معلومات مهمة — Dell OptiPlex 790/990

لوحة النظام

شكل 2. لوحة النظام بدون المشنت الحراري والمستشعر الحراري

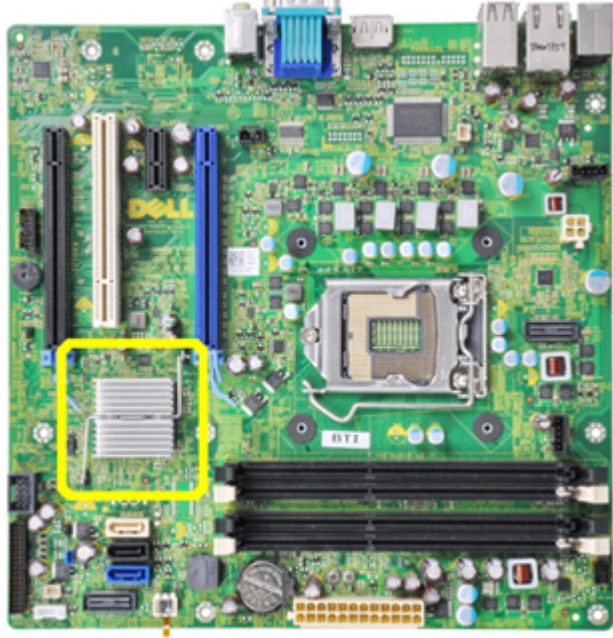
يتم إزالة المستشعر الحراري لوحدة الإمداد بالتيار من هيكل المكتب الحراري فقط.

1. الموصل 1 للمستشعر الحراري والكيل مُزال

2. المشنت الحراري لمجموعة الرقائق مُزال

3. الموصل 2 للمستشعر الحراري

في حالة استبدال لوحة النظام القديمة بلوحة نظام جديدة للهيكل المعدني لسطح المكتب، فتأكد دومًا من أن إصدار BIOS هو A11 أو أعلى.

في حالة عدم تحديث BIOS، فقد تتلقى رسالة الخطأ تنبيهه! لم يتم اكتشاف المشنت الحراري لمجموعة الرقائق أثناء الاختبار الذاتي للتشغيل (POST).

شكل 1. لوحة النظام لإصدار سابق من لوحة النظام مصحوبة بالمشتت الحراري

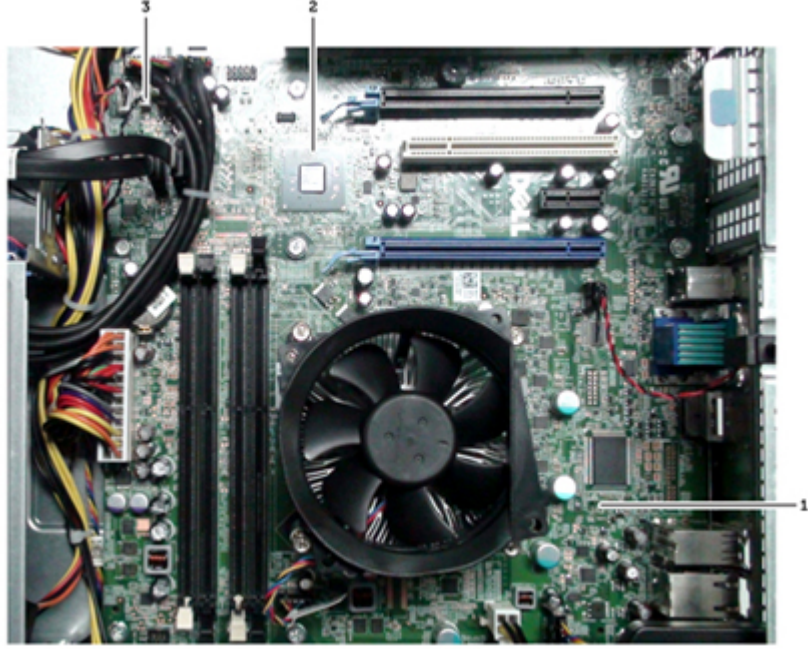
يتم شحن أجهزة الكمبيوتر Dell OptiPlex 790/990 الآن مصحوبة بلوحة نظام جديدة لا تتضمن المكونات التالية:

- المشتت الحراري
- المستشعر الحراري لوحدة الإمداد بالتيار (هيكل Desktop المعدني فقط)

تعرض الصورة التالية إصدارًا مسبقًا من لوحة النظام المرفقة بالمشتت الحراري.

جميع لوحات النظام المرفقة بالإصدار A11، أو أعلى لن تحتوي على المشتت الحراري.

ملاحظة:  في حالة تخفيض BIOS إلى إصدار أسبق من الإصدار A11، فسيتم عرض رسالة خطأ.
